RESOLUCION No. 2302
ARMENIA QUINDIO, 07 DE SEPTIEMBRE DE 2023

POR MEDIO DEL CUAL SE OTORGA UN PERMISO DE VERTIMIENTO DE AGUAS RESIDUALES DOMÉSTICAS PARA UN LOTE VACIO DONDE SE PRETENDE CONSTRUIR UNA VIVIENDA EN EL PREDIO EL PORVENIR VEREDA BAMBUCO DE FILANDIA CON CAPACIDAD HASTA POR ONCE (11) CONTRIBUYENTES PERMANENTES Y CINCO (5) TRANSITORIOS Y SE ADOPTAN OTRAS DISPOSICIONES"

"CONCEPTO TÉCNICO PARA TRÁMITE DE PERMISO DE VERTIMIENTO CTPV-239-2023

FECHA:	20 de junio de 2023
SOLICITANTE:	TAMARA SHEILY MUÑOZ RIOS
EXPEDIENTE N°:	04371-23

Imagen 1. Localización del vertimiento
Fuente: Google Earth Pro

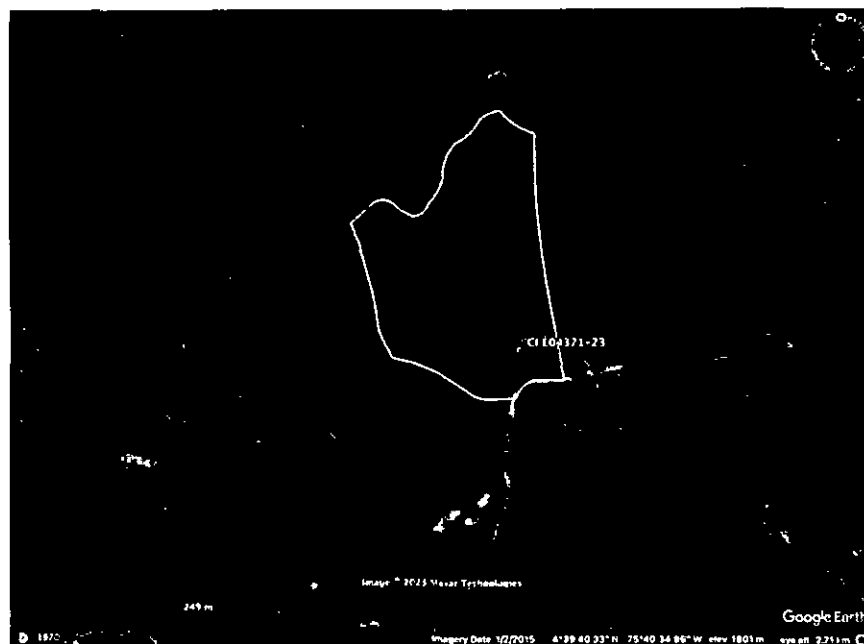
Según lo observado en Google Earth Pro, se evidencia que el punto de descarga se encuentra por fuera de polígonos de Suelos de Protección Rural y de Áreas y Ecosistemas Estratégicos. Además, se evidencia que dicho punto se encuentra ubicado sobre suelo con capacidad de uso agrológico 4c-1 (ver Imagen 2). No se observaron nacimientos ni drenajes superficiales en el área de influencia directa de la disposición final.
